Mission régionale d'autorité environnementale

Avis délibéré sur le projet de construction d'une centrale photovoltaïque au sol à Metzervisse (57) comprenant un défrichement de 8,66 ha, porté par la SAS Metzervisse PV (a priori filiale de la société TSE)

n°MRAe 2023APGE62

Figure 2 – plan du projet (à gauche) et positionnement de la carrière (à droite) dans la partie ouest du site en 1950

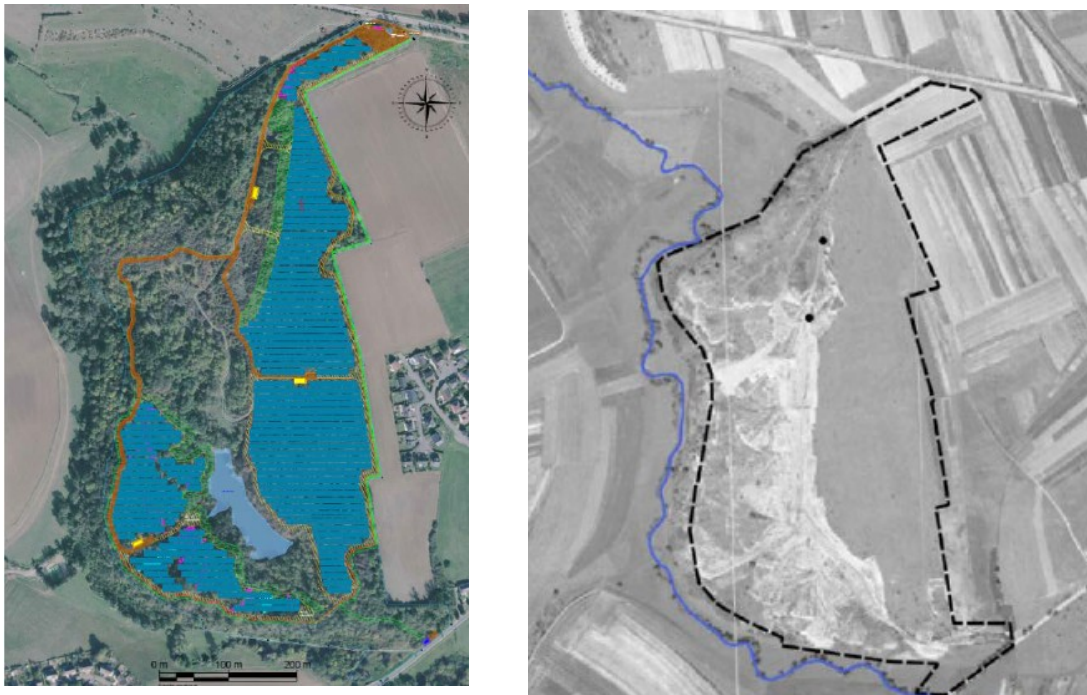
24 500 modules photovoltaïques d'une surface projetée au sol totale de 7,17 ha. L'Ae constate une incohérence dans le dossier qui indique 24 500 modules dans un chapitre et 24 650 modules dans un autre.

L'Ae recommande au pétitionnaire de faire figurer dans le dossier le nombre exact de modules photovoltaïques et de tables¹¹.

Figure 3 – coupe de principe du relief du site

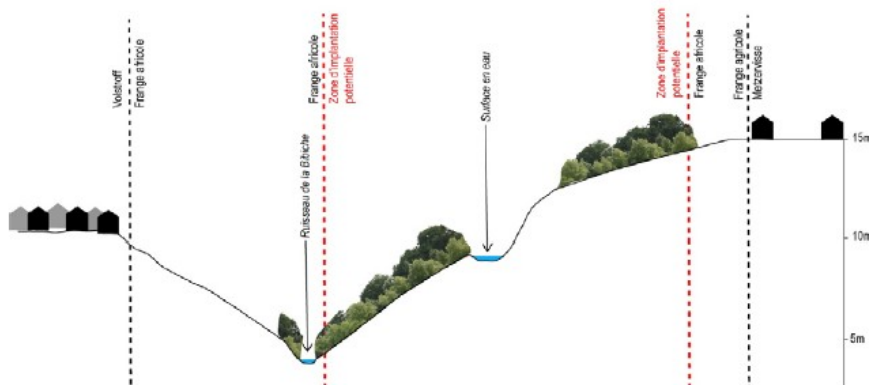
Le dossier présente un profil altimétrique du cadre naturel du projet qui semble orientée ouest – est mais ça n'est pas précisé explicitement.

De plus, le dossier ne mentionne pas si les échelles de la distance au sol et de l'altimétrie sont identiques sur ce profil et il n'indique pas si les habitations visibles sur ce profil sont les plus proches²². Sur la vue de la figure du présent avis, il n'est pas possible de voir quelle partie du projet sera visible après défrichement.

L'Ae recommande de préciser les informations manquantes sur le profil du terrain présenté dans le dossier.

Figure 5 – cartographie des mesures d'évitement

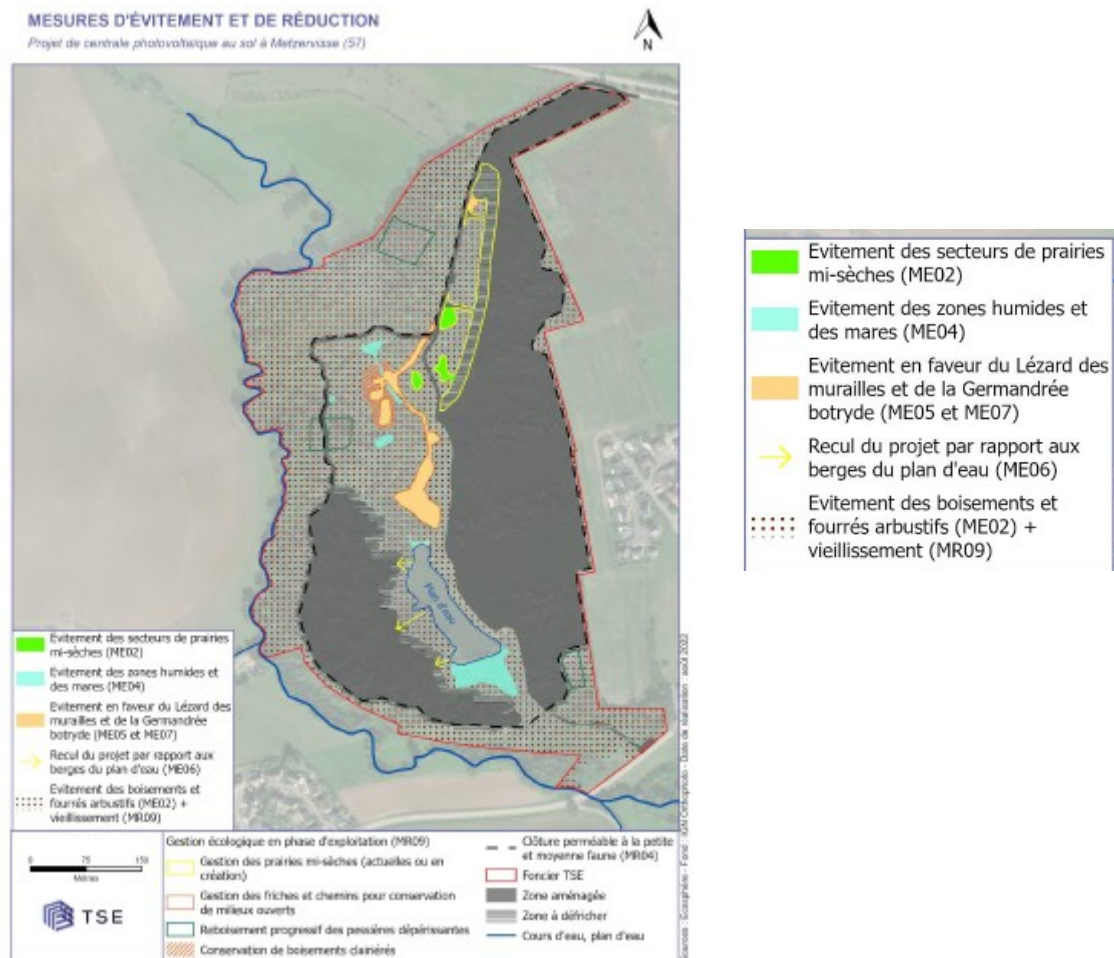
L'Ae constate que ces mesures d'évitement sont estimées à 9,1 ha²³. Il semble que 5 ha de ces mesures d'évitement sont à l'extérieur de la surface clôturée et le reste (4,1 ha) à l'intérieur mais cela n'est pas précisé (cf figure 3 du présent avis).

Les mesures d'évitement sont récapitulées dans un tableau qui n'est pas cohérent avec les surfaces indiquées dans la description des mesures. En effet, dans ce tableau, les mesures d'évitement à l'intérieur de la surface clôturée ne sont pas chiffrées à 4,1 ha mais à 2,5 ha.

L'Ae recommande de mettre en cohérence les données du dossier sur les mesures d'évitement afin d'indiquer précisément le total de ces surfaces évitées et d'indiquer clairement sur une carte où elles sont situées.
